# OBSERVAȚII asupra PMUD București - Ilfov

În data de 16 ianuarie 2016, reprezentanții [REDACTAT] și [REDACTAT] au participat la dezbaterea publică a Planului de mobilitate Urbană Durabilă 2016-2030 – regiunea București – Ilfov. Dorim pe această cale să va aducem la cunoștință punctele noastre de vedere referitoare la proiectele propuse de PMUD dedicate transportului public (secțiunea I – Reformă instituțională și întărirea capacitatei administrative – pag. 31-34 și secțiunea II - Transport public local și feroviar inclusiv intermodalitate și multimodalitate – pag. 35-49).

### **C-1 Conectarea infrastructurii de tramvai prin Piața Unirii**

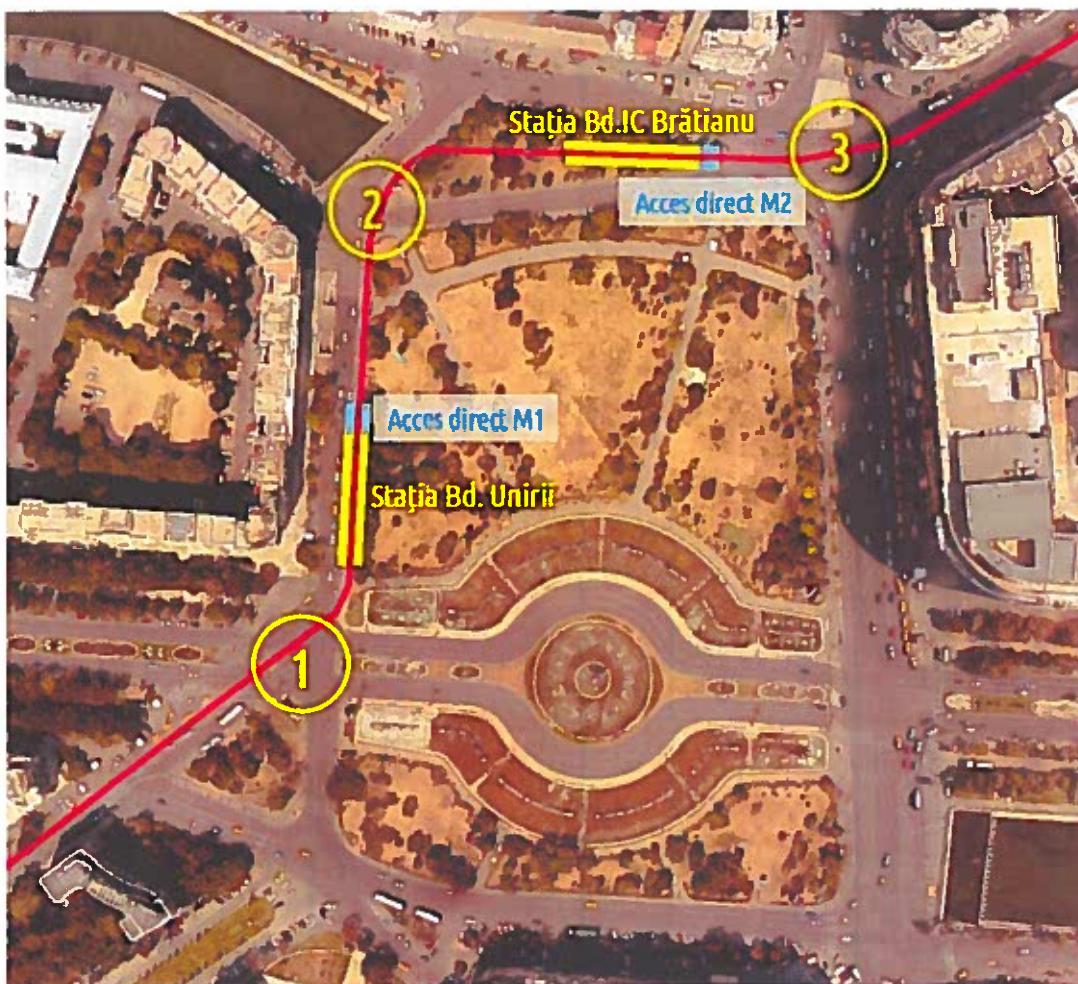
Apreciem că soluția prezentată în PMUD nu este cea optimă, generând 4 conflicte majore de trafic, astfel:

- 1- Conflict de trafic cu direcția principală de circulație (dinspre aleea vestică către cea sudică)
- 2- Conflict de trafic major cu toate direcțiile de deplasare – posibilitatea de traversare a intersecției doar de un singur tramvai pe o fază separată de semaforizare
- 3- Conflict de trafic cu direcția de deplasare dreapta către bd. Unirii
- 4- Conflict de trafic la virarea tramvaiului dinspre Bd. Corneliu Coposu către aleea estică a Pieței Unirii

Soluția propusă de noi presupune utilizarea unui traseu paralel cu aleile vestică și nordică, ca în figura de mai jos.

În această propunere nu sunt decât două conflicte de trafic, din care doar unul major.

- 1- Conflict de trafic care va necesita o fază distinctă de semaforizare pentru a permite traversarea intersecției de 1-2 tramvaie.
- 2- Conflict de trafic minor, având în vedere că circulația auto se desfășoară preponderent dinspre aleea nordică către cea vestică.
- 3- În această intersecție nu există niciun conflict de trafic având în vedere că pe direcția est-vest este interzis virajul stânga.
